浜岡原子力発電所発電用原子炉設置変更許可申請書

(4号発電用原子炉施設の変更)

添付書類の一部補正について

添付書類六の一部補正

第 5.2.5-23 表 標準応答スペクトルを考慮した
地震動の設定に用いる地下構造モデル

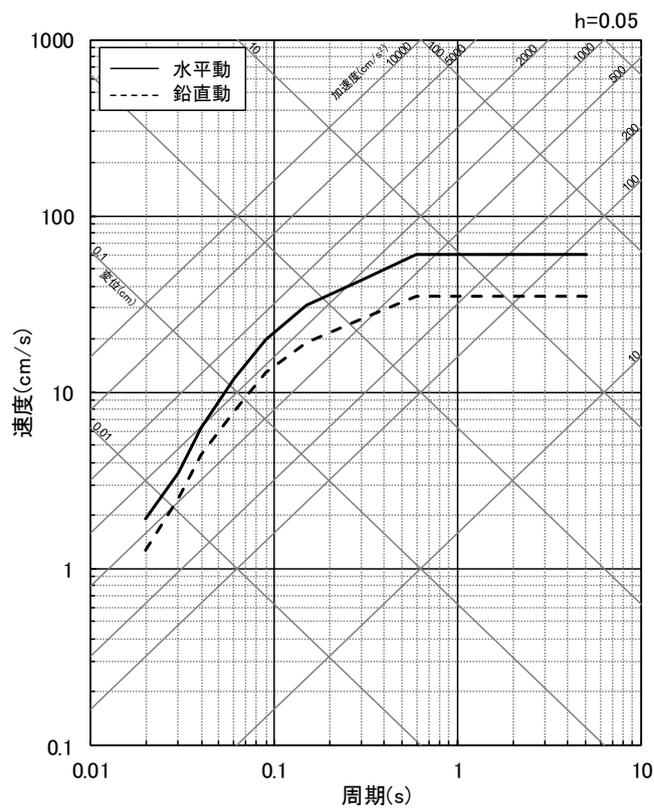
頁	行	補正前	補正後
6-5-44	9行目	(記載追加)	別紙 1 の記載を追加する。
6-5-97 と 6-5-98 との間		(記載追加)	別紙 2 の表を追加する。
6-5-232 と 6-5-233 との間		(記載追加)	別紙 3 の図を追加する。

補正前	補正後
第 5.2.5- <u>23</u> 表～第 5.2.5- <u>30</u> 表	第 5.2.5- <u>24</u> 表～第 5.2.5- <u>31</u> 表

標準応答スペクトルを考慮した地震動は、地震基盤相当面で策定された標準応答スペクトルに適合する模擬地震波を作成し、第 5.2.5-23 表に示す地下構造モデルを用いて、敷地の解放基盤表面の地盤物性の相違による影響等を考慮して設定する。

標準応答スペクトルを考慮した地震動の設定に用いる地下構造モデルは、敷地の「3. 地盤」に示す地下構造調査結果及び既往文献等 (71)(74)(75)を踏まえ、敷地の鉛直アレイ観測で蓄積した記録を重視して設定した。

- T.P.-14m を解放基盤表面， T.P.-3550m を地震基盤相当面とする。
- 1～7 層 (T.P.-14m～T.P.-2050m) は， 地下構造調査結果及び既往文献等を踏まえ， 大深度観測点における鉛直アレイ地震観測 (T.P.-1447m 以浅) により得られた記録の伝達関数を対象とした逆解析に基づき設定。
- 8,9 層 (T.P.-2050m 以深) は， 敷地の地震観測によって記録が得られていないことから， 地下構造調査結果及び既往文献等に基づき設定。

第 5.2.5-54 図 地震基盤相当面における標準応答スペクトル

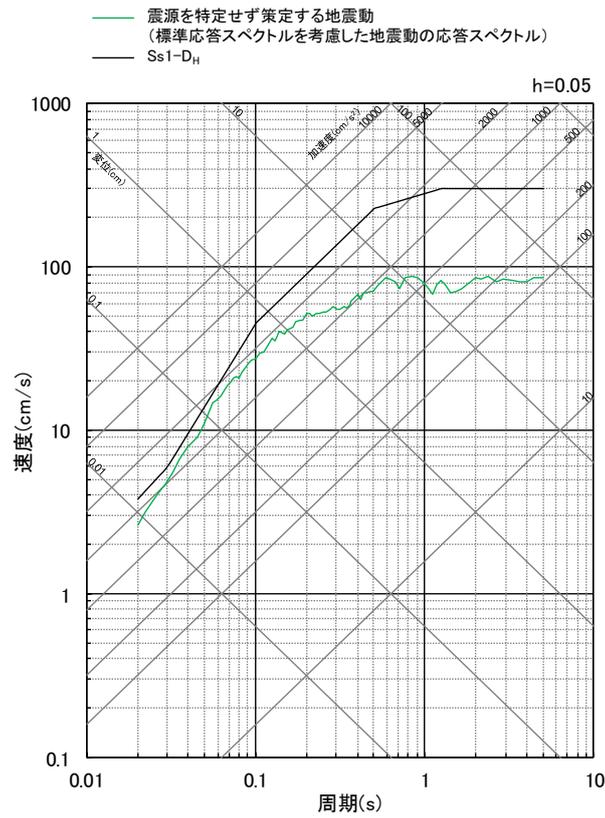
補正前	補正後
第 5.2.5- <u>54</u> 図～第 5.2.5- <u>71</u> 図	第 5.2.5- <u>56</u> 図～第 5.2.5- <u>73</u> 図

5.2.5.2.2 に加えて、「震源を特定せず策定する地震動」として、実用発電用原子炉及びその附属施設の位置、構造及び設備の基準に関する規則の解釈 別記 2 に示される、震源近傍の多数の地震動記録に基づいて策定された地震基盤相当面（せん断波速度 $V_s=2200\text{m/s}$ 以上の地層をいう。）における標準応答スペクトルを考慮して地震動を設定する。地震基盤相当面における標準応答スペクトルを第 5.2.5-54 図に示す。
